RESOLUCION No. 1688 ARMENIA QUINDIO, 17 DE JULIO DOS MIL VEINTICUATRO (2024)

"POR MEDIO DE LA CUAL SE RESUELVE EL RECURSO DE REPOSICIÓN INTERPUESTO CONTRA LA RESOLUCION 794 DEL DIECISEIS (16) DE ABRIL DE DOS MIL VEINTICUATRO (2024) Y SE OTORGA UN PERMISO DE VERTIMIENTO DE AGUAS RESIDUALES DOMESTICAS"

Imagen 2. Uso de suelo en la ubicación del vertimiento

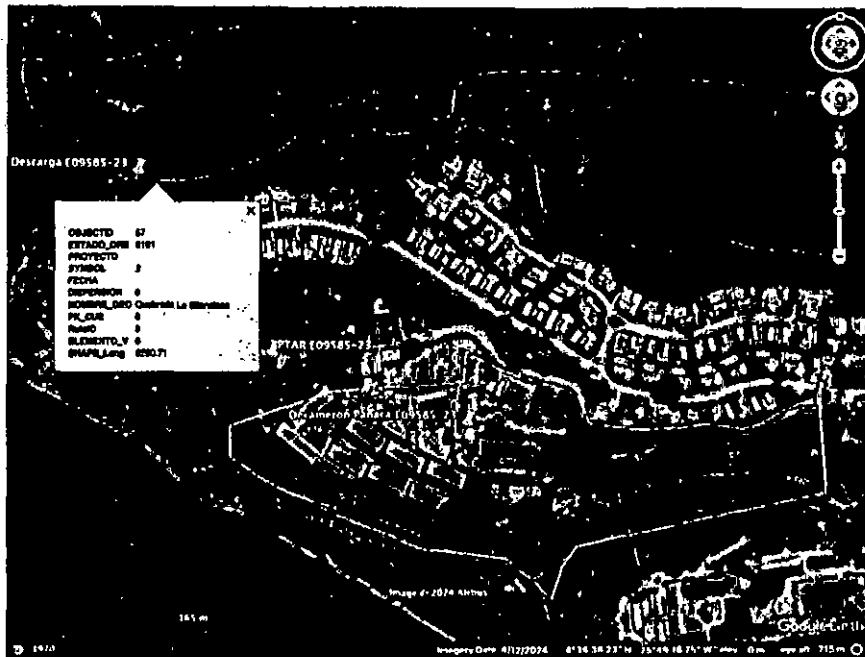
La documentación técnica presentada no se encuentra completa y ajustada a la normatividad vigente. Para más detalles, ver OBSERVACIONES. En el predio contentivo de la solicitud de permiso de vertimiento funciona el complejo hotelero Decámeron Panaca. El complejo está compuesto por: 9 bloques de habitaciones, los cuales suman un total de 185 habitaciones, 3 restaurantes, 3 zonas húmedas, zonas comunes, parqueadero, vía interna y áreas administrativas. El complejo cuenta con una PTAR, funcionando de manera adecuada. La descarga se ubica en 4.6108570° N, -75.8273090° W, en una quebrada adyacente al predio.
